MAISON FLAMANDE

Conception réalisation en vue de la construction de 76 logements locatifs collectifs et individuels, domaine des Carlines à Téteghem

Réponses aux questions

40.2 Schéma remis par le candidat :

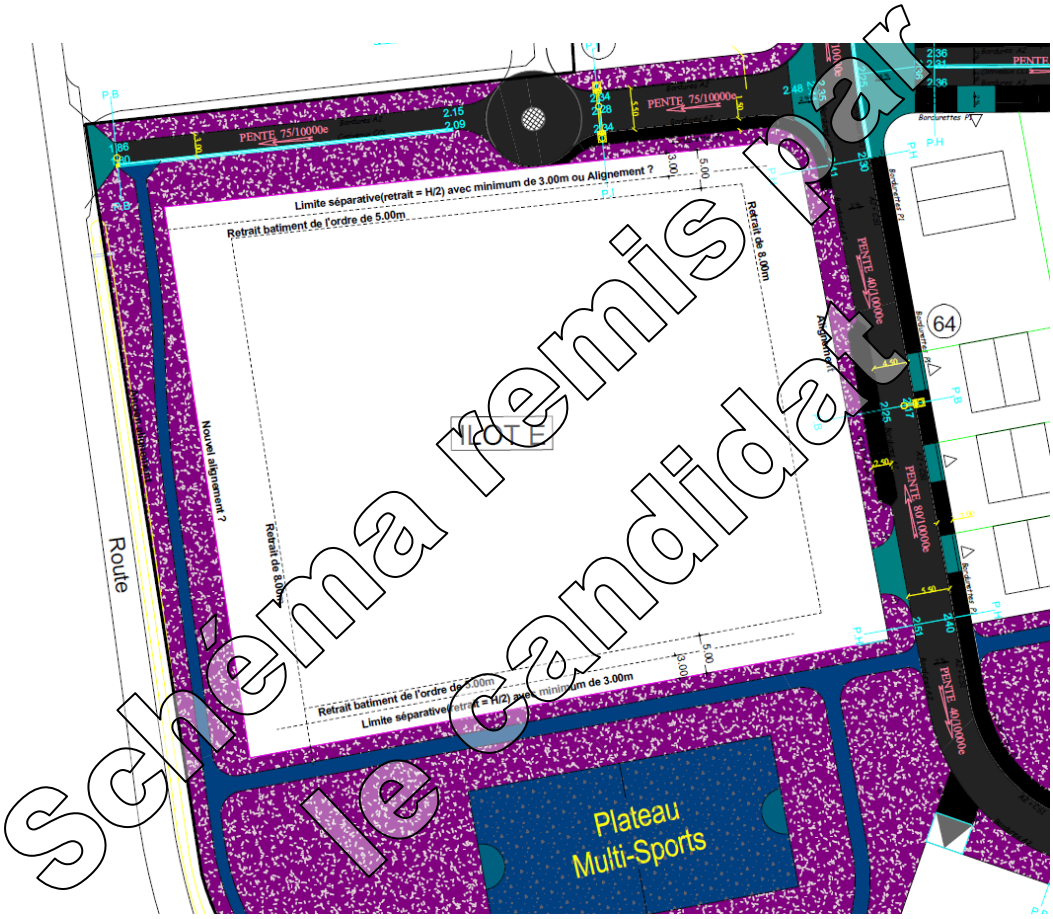
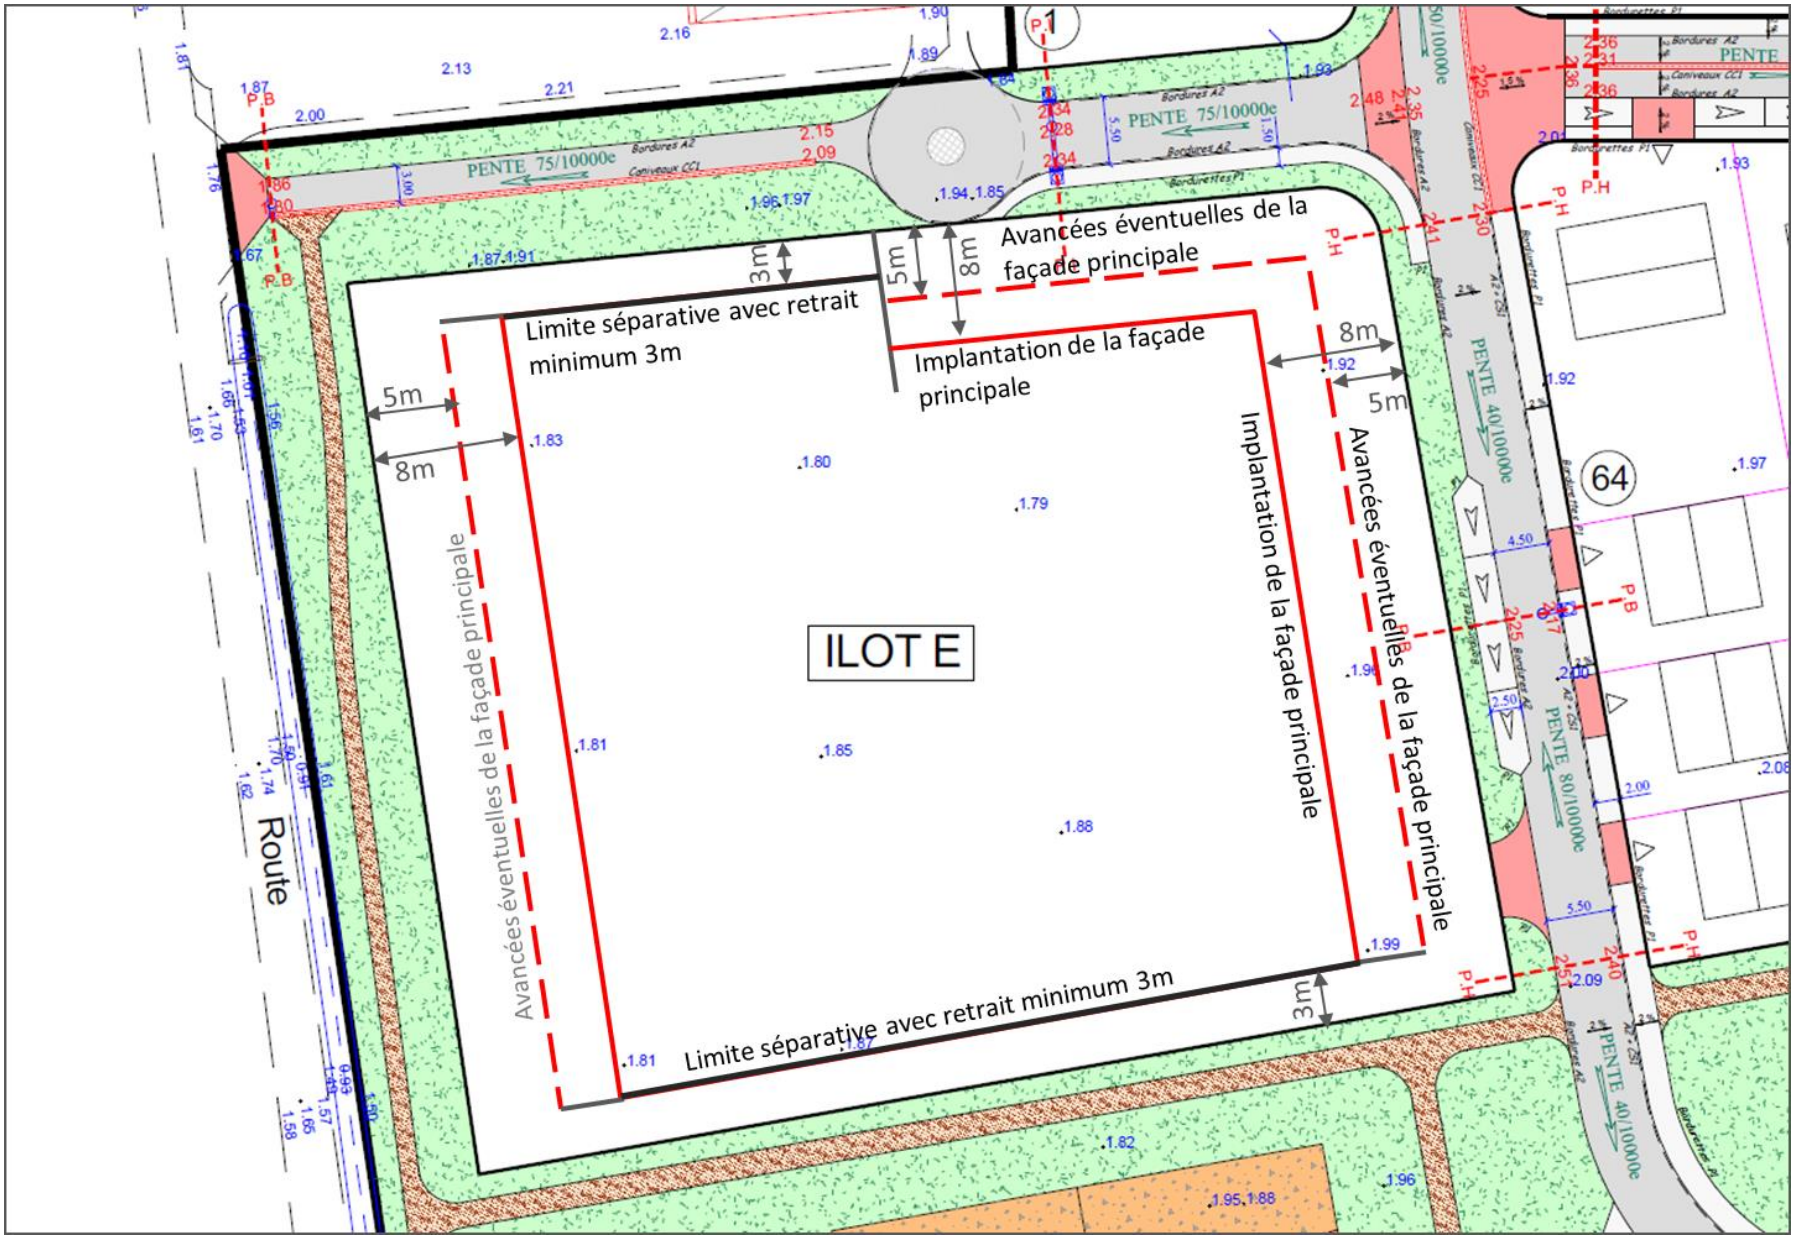
40 Nous avons pris contact avec la société Fonci France (Monsieur Vandemeulebroucke) et ce dernier nous a confirmé la nature des limites nord, est, sud et ouest de la parcelle de l'ilôt E (alignement ou limite séparative). Nous les avons reportées sur le plan joint avec les retraits indiqués selon qu'il s'agit d'un alignement ou d'une limite séparative. Ceci conditionne bien sûr la constructibilité de cet îlot. Pouviez-vous nous confirmer ces hypothèses ? Notamment le caractère de limite séparative sur la voirie nord à créer au caractère mixte (véhicule puis piéton) .

40.1 Pour l'îlot E, le principe est que chaque immeuble soit parallèle à l'une des voies de desserte de l'îlot et que sa façade principale soit "accrochée" sur un recul à l'alignement de 8m ; les éléments mineurs de la façade principale pouvant être en avancée ou en retrait de ce recul à

l'alignement de 8m, avec un minimum de 5m.

Nous avons 3 voies de desserte :
- Nord (allée)
- Ouest Rue de la Branche)
- Est (voirie nouvelle du lotissement).

Côté Sud, l'espace vert pourra être considéré avec un recul de 3m minimum (pas de H/2), ainsi que le long du piétonnier Nord.

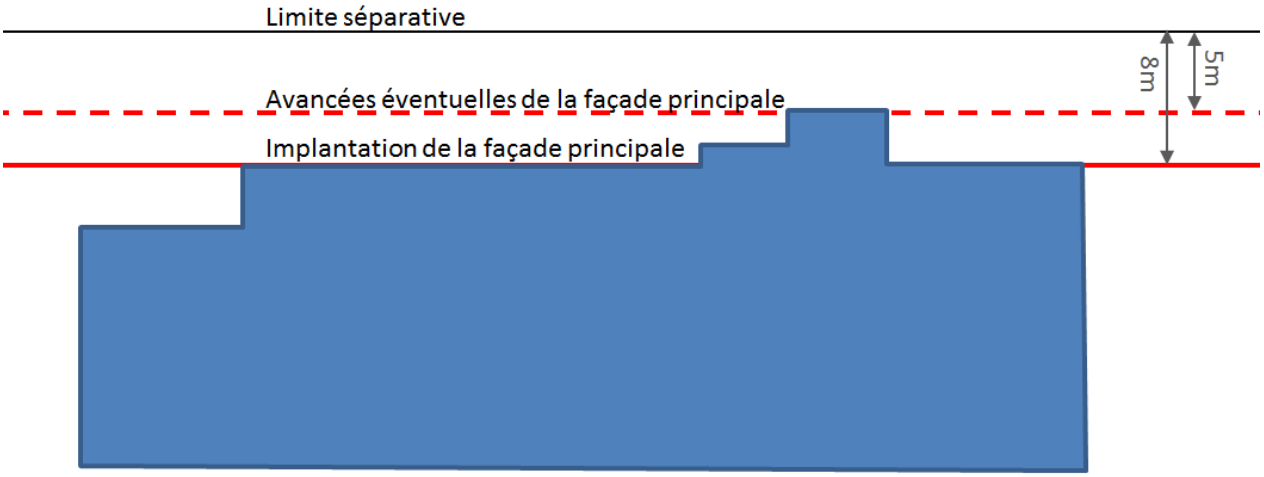
41 P.2, §.2 du Règlement de construction du domaine des Carlines La compréhension du paragraphe faisant référence à l'îlot E permet de nombreuses interprétations. Qu'entendez-vous par : « les autres parties de la façade du volume principale pouvant être en retrait ou en avancée par rapport à ce recul de 8 m. » ? Cela s'applique-t-il au dernier bâtiment ou à tous les bâtiments et comment ?

41.1 Pour l'îlot E, le principe est que chaque immeuble soit parallèle à l'une des voies de desserte de l'îlot et que sa façade principale soit "accrochée" sur un recul à l'alignement de 8m ; les éléments mineurs de la façade principale pouvant être en avancée ou en retrait de ce recul à l'alignement de 8m, avec un minimum de 5m.

Règle à appliquer par rapport aux limites séparatives des 3 voies de desserte:

- Nord (allée)
- Ouest Rue de la Branche)
- Est (voirie nouvelle du lotissement).
